nr postępowania: BZP.2712.5.2025.ECS

## INFORMACJA NR 2

Dotyczy: postępowania prowadzonego w trybie podstawowym na realizację zadania pod nazwą:  
**„Wymiana dźwigów osobowych w DS. OŁÓWEK przy pl. Grunwaldzkim 30 we Wrocławiu.”**

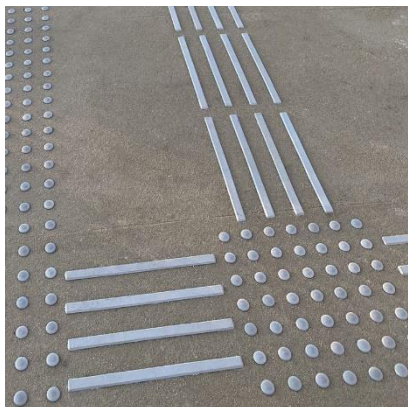
W kosztorysie jest zapis, że należy wykonać system fakturowy prowadzący do panelu przywoławczego. Proszę o sprecyzowanie czy system ma być zamontowany na każdym piętrze oraz jaka ma być wykonana trasa na każdym z pięter.

System fakturowany powinien zostać wykonany jako oznakowania dla niewidomych oraz oznakowanie poziome na parterze budynku, od wejścia głównego do wejścia do kabin windowych (Linie oraz guziki. Linie wyznaczają trasy natomiast guziki zmiany kierunku, przeszkody bądź koniec trasy, itp.). Poniżej przykładowe rozwiązanie:

Dodatkowo Zamawiający przypomina, że zgodnie z treścią OPZ przed każdymi drzwiami wszystkich wind na każdym piętrze wykonawca zamontuje maty z guzami.
